Van: [redacted]
Verzonden: vrijdag 3 augustus 2018 8:21
Aan: [redacted]
Onderwerp: RE: Aanvraag uitbreiding terrasvergunning Oude Doelenstraat 18

oude doelenstraat 18
tbv aanvraag vergroten terras
schaal: 1:100
datum: 28-06-18
maten in milimeters

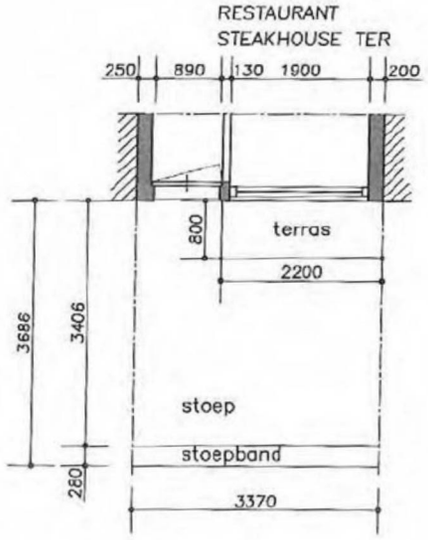
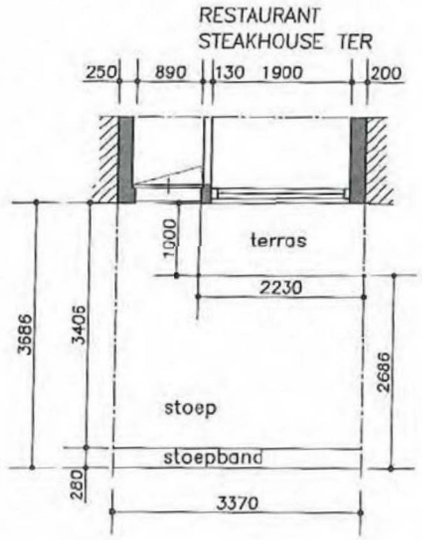
Graag jullie advies inzake de terrasuitbreiding voor Oude Doelenstraat 18. Kan deze uitbreiding van 20 cm vergund worden?

- **in de Damstraat en de Oude Doelenstraat mogen terrassen een maximale diepte hebben van 1 meter. De overige ruimte is in deze straten nodig als doorloopruimte voor het grote aantal voetgangers.**

Op 3 mei 2018 heeft u een aanvraag ingediend voor een aanvraag ingediend voor uw terrasvergunning voor Oude Doelenstraat 18. Uw aanvraag is niet compleet. De tekening die u instuurt is niet conform het terrassenbeleid. In de Oude Doelenstraat zijn alleen terrassen toegestaan met een maximale diepte van 1 meter. Nogmaals het verzoek om eerst het beleid goed door te lezen alvorens u een nieuwe tekening instuurt.

Op 3 mei 2018 heeft u een aanvraag ingediend voor een aanvraag ingediend voor uw terrasvergunning voor Oude Doelenstraat 18. Uw aanvraag is niet compleet. De tekening die u instuurt is niet duidelijk. Bovendien lijkt het er op dat u een terras aanvraag voor een toegangsdeur, dit is in strijd met het terrassenbeleid. Ik de bijlage stuur ik u het terrassenbeleid toe. Ik verzoek u dringend dit beleid goed door te lezen alvorens u een nieuwe tekening toestuurt.

Er is geen reden om deze aanvraag niet te verlenen de maatvoering klopt met tekening.
